Controle verslag van elektrische installaties op laagspanning en op zeer lage spanning

REF. 122/2024/61677/01:1

DATUM VAN CONTROLE 10/04/2024 AGENT Mohamed Izmar
ADRES VAN CONTROLE rue Fransman 125 - 1020 Laeken TYPE CONTROLE Controlebezoek verkoop oude installatie (8.4.2.)

Elementaire situatieschets en samenvattende beschrijving van de borden

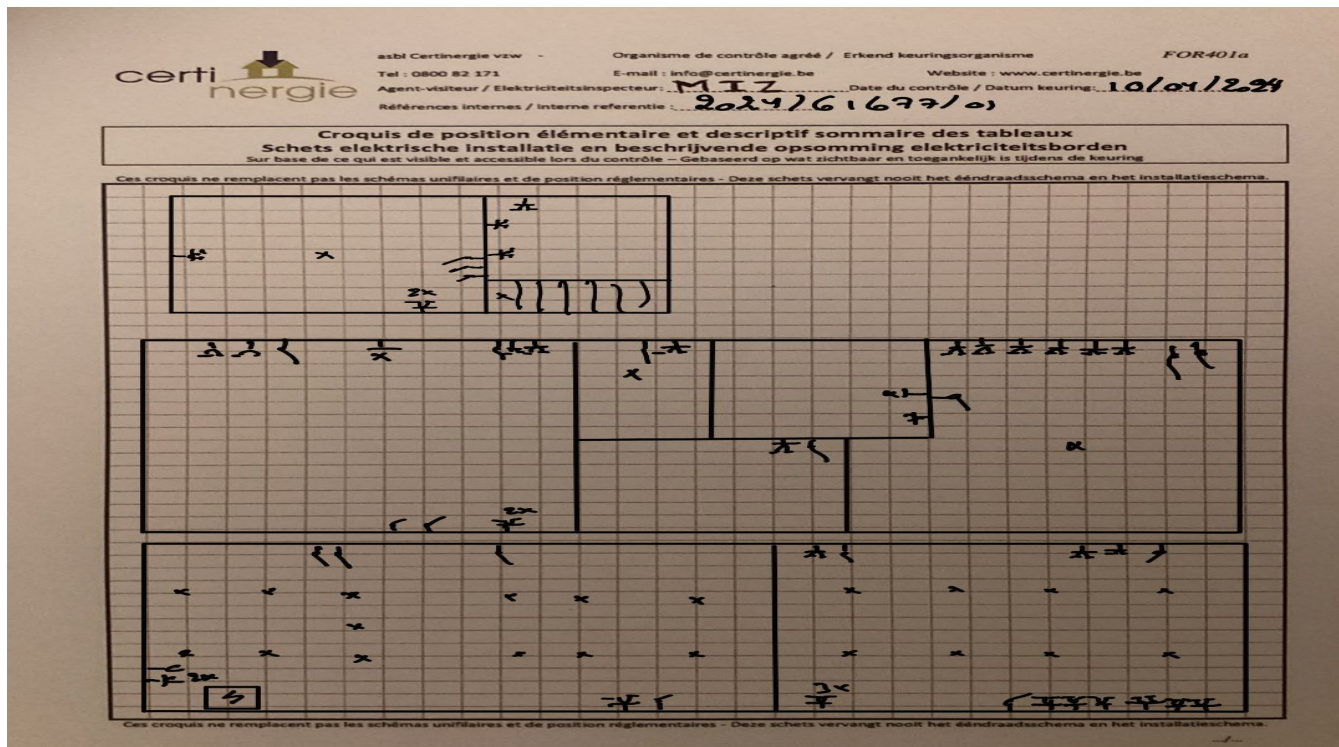
Conformiteit eendraadschema's en situatieplan Niet OK | Aantal verdeelborden 1 | Aantal stroombanen 4

Beschrijving elektrische borden, zie bijgevoegd plan
